宇宙ステーション補給機(HTV)に係る安全評価  
質問に対する回答

平成 19 年 4 月 27 日  
宇宙航空研究開発機構

本資料は、平成 19 年 4 月 5 日及び同 4 月 13 日に開催された第 2 回及び第 3 回の宇宙開発委員会安全部会における宇宙ステーション補給機(HTV)に係る安全評価についての報告に対して同部会構成員から提出された質問等に対し、独立行政法人宇宙航空研究開発機構(JAXA)が回答をまとめたものである。

(参考図)

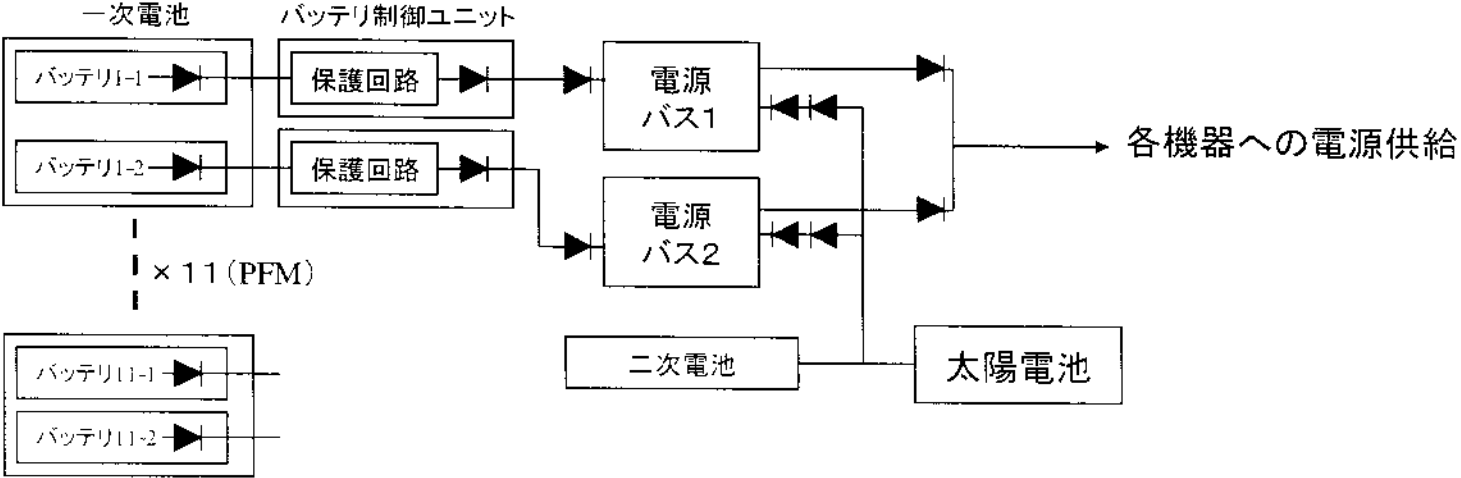
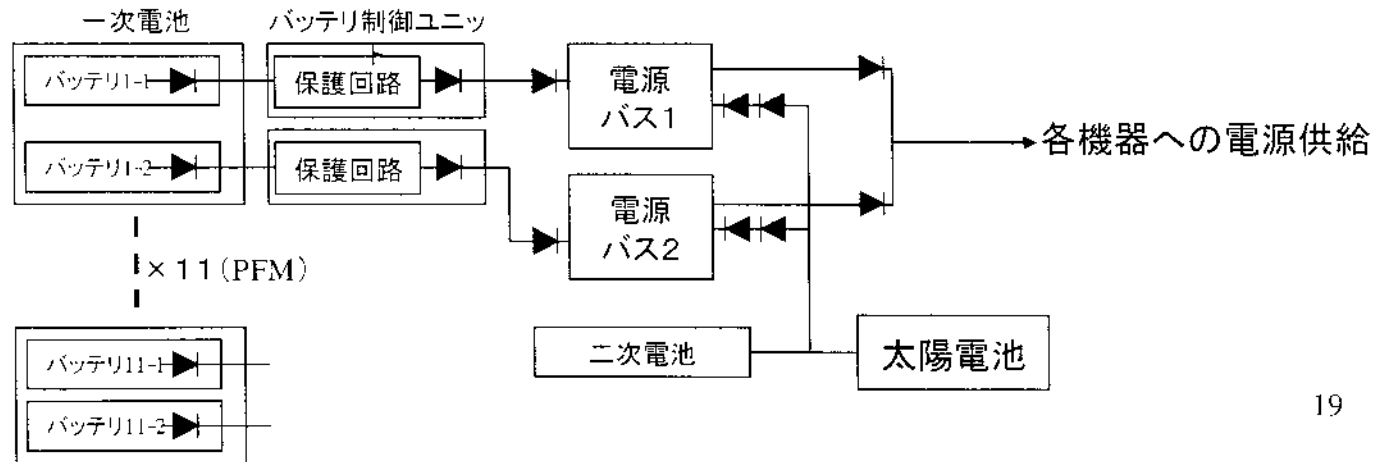
電源の安全問題について、十分議論されていると思います。念のため、資料 3-1-3 P19 のようなブロック図では、電源バス 1, 2 が並列になって、機器に電源が供給されているが、このような場合、どちらかの電源に異常(地絡等)があった場合に、冗長系が働かないことが起こりうる図になっている。

(簡単なブロック図のためにそのように表記されていると思いますが)

お察しのとおり、安全 3-1-3 p.19 の図は、冗長系の概念を表したもので、実際には、電源バス 1 と 2 の間は、ダイオードで電氣的に切り離すことで、万一の地絡等への対策としております。

なお、電源バスに地絡があった場合には、太陽電池及び 2 次電池系が地絡し使えなくなります。しかし、それぞれの電源バスにつながる一次電池は、安全化処置に必要な電力を供給することができます。

また、ご指摘の安全 3-1-3 p.19 のブロック図を添付のとおり差し替えます。

### ソフトウェアの検証方法

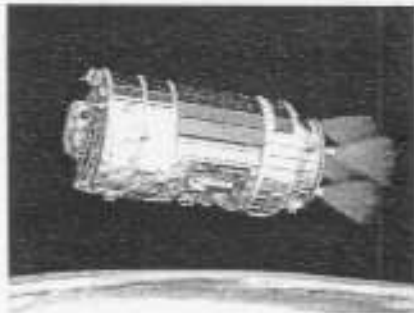
近傍ランデブで「FDIR の作動を保証するためにソフトウェア試験を充実させ、独立評価を実施」との記述があり、この独立評価はIV&Vのことだと思いますが、そうするとこれは近傍ランデブだけに実施するだけではなく、遠方ランデブ、把持運用のソフトウェア検証にも実施すべきだと思います。それとも、これら二つのソフトは mission critical software として識別していないのでしょうか？

- (1) ご指摘の通り、把持運用に関し、少ない紙面で特徴的なことを記述したため、独立評価に関し記述しておりませんでした。実際は、把持運用がISSロボットアームとの協調運用を行うクリティカルな場面で、ISSへの衝突に大きく影響しますので、重要な独立検証対象になっております。誤解を招く記述で済みませんでした。
- (2) 把持運用に関しては、適切な把持位置にHTVを置くために、HTVシステムが正常に動作し続ける必要がある一方、把持される際には、推進系及び誘導制御系を停止させ、誤動作しないようにする必要があり、このモード遷移、あるいはモード遷移に失敗した

ときの対応という点について重要な独立検証対象と位置づけております。

- (3) 遠方ランデブのFDIRは、近傍ランデブのFDIRと同じものを使用します。従いまして、閾値を変えて独立検証を行うことで、近傍ランデブ域及び遠方ランデブ域両方の独立検証を行います。
- (4) なお、ソフトウェアの検証方法は、開発側の作業とIV&Vを次表のように実施しております。

#### ③推進系の故障

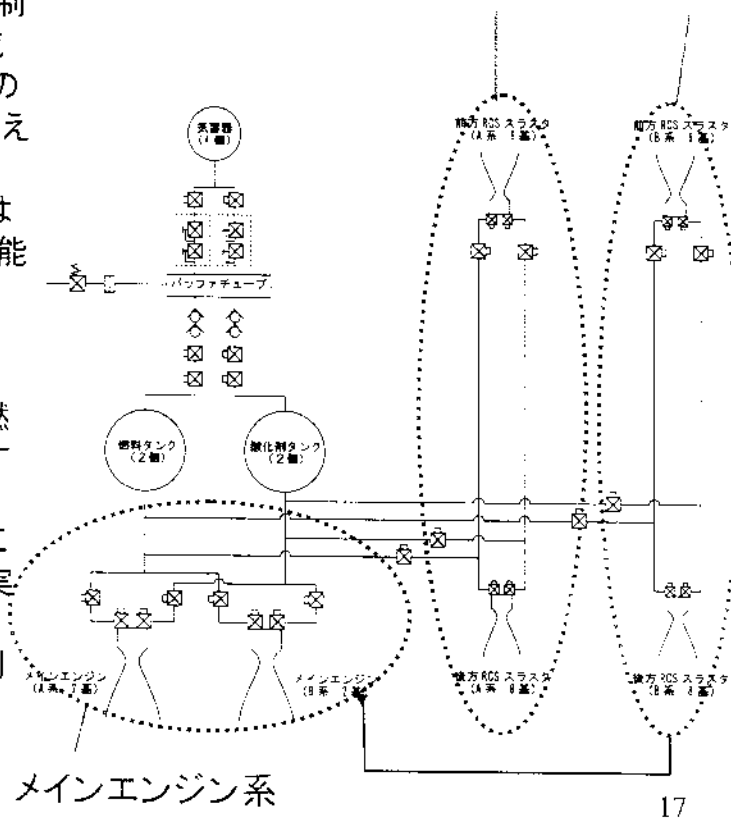
P17 の系統図に誤記があるので修正すること。

添付のとおり、安全 3-1-3(改訂案:安全 4-1-4)の該当部分を修正  
します。
